**Изменение № 6 ГОСТ 15524—70 Гайки шестигранные высокие класса точности А.  
Конструкция и размеры**

Утверждено и введено в действие Постановлением Государственного комитета СССР по стандартам от 20.04.87 № 1316

Дата введения 01.01.88

**Исполнение 2**

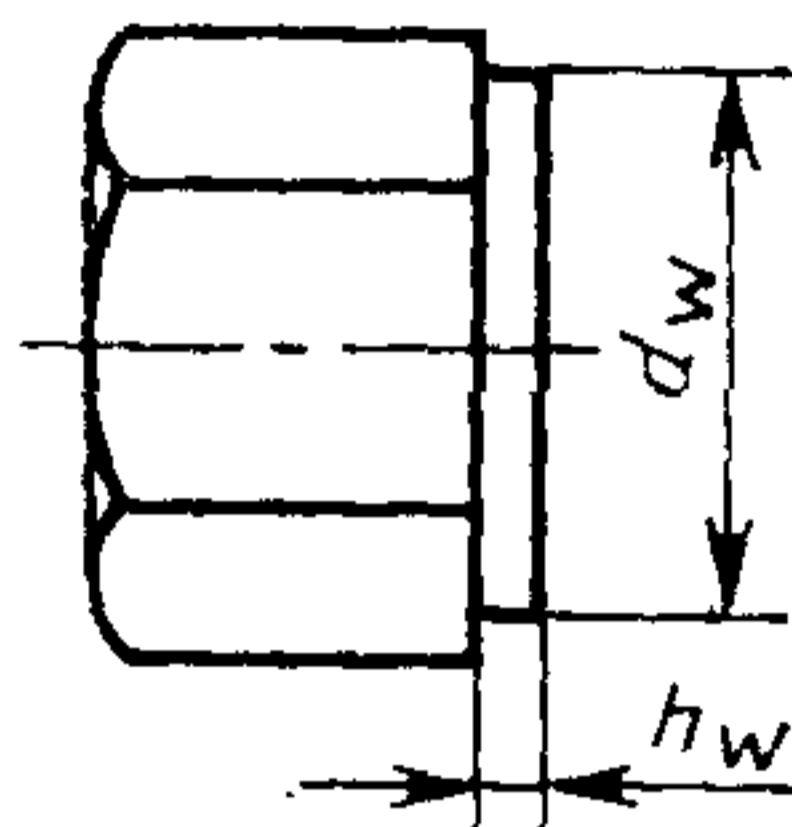
Чертеж дополнить исполнением — 2:
